Campagna di Servizio

8227

CABLAGGIO DI AVVIAMENTO MOTORE

MARCA	ALFA
MODELLO	<ul style="list-style-type: none"> • 630 - Stelvio e 2.2 JTD • 620 - Giulia e 2.2 JTD
PERIODO DI PRODUZIONE	Tutti i veicoli i cui numeri di telaio saranno presenti a SiGi
PROBLEMA / ANOMALIA	Interferenza del cavo
INTERVENTO PREVISTO	Riposizionamento

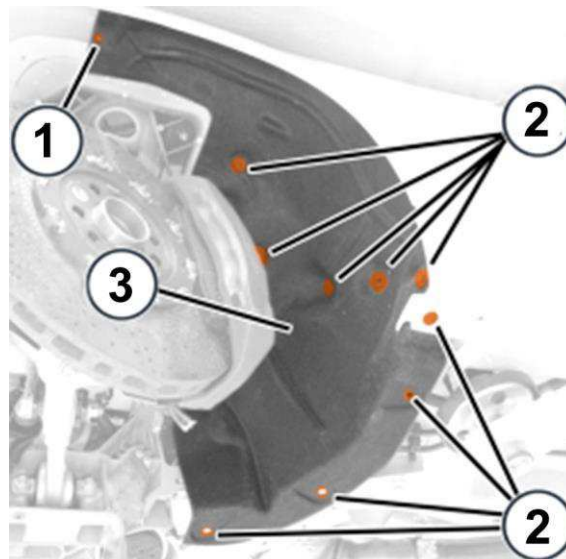
1. Rimuovere la ruota anteriore sinistra.

2. Svitare la vite (1) di fissaggio superiore del semipassaruota posteriore.

3. Con un apposito attrezzo scalzatore, rimuovere i bottoni di ritegno (2) dopo avere disimpegnato il loro perno centrale.

4. Rimuovere il semipassaruota posteriore (3) disimpegnandolo dalla sede.

Operando dal vano passaruota: identificare il cablaggio (4) di collegamento del motorino di avviamento.

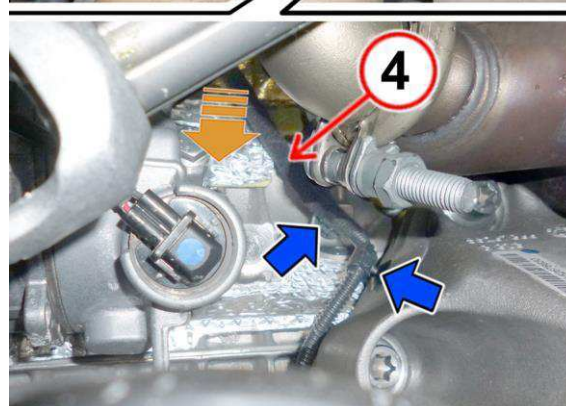
5. Agendo con cautela, per non scalzare le mollette di ritegno indicate, abbassare il cavo dal lato della freccia in modo da avere una piccola ricchezza di cavo, come illustrato nella figura successiva.

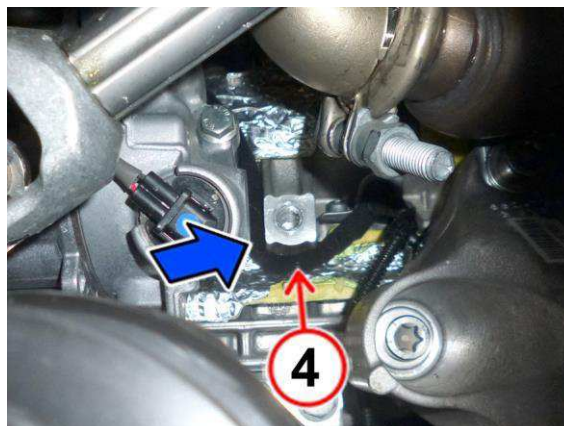
6. Agendo con cautela far passare il cablaggio (4) sotto la bugna indicata, presente sul basamento.

7. Inserire la molletta di ritegno (5) nel foro filettato della bugna.

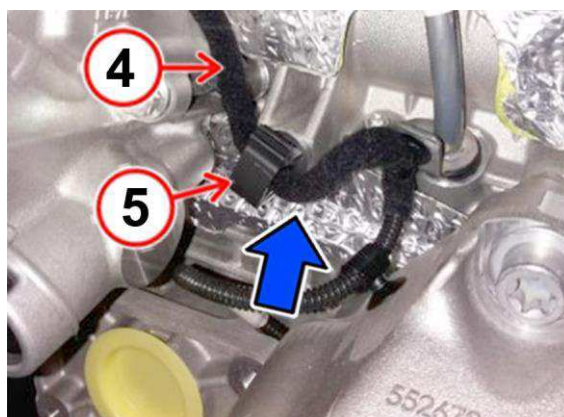
8. Agendo con cautela far passare il cablaggio (4) nella molletta e richiudere l'aletta di ancoraggio.
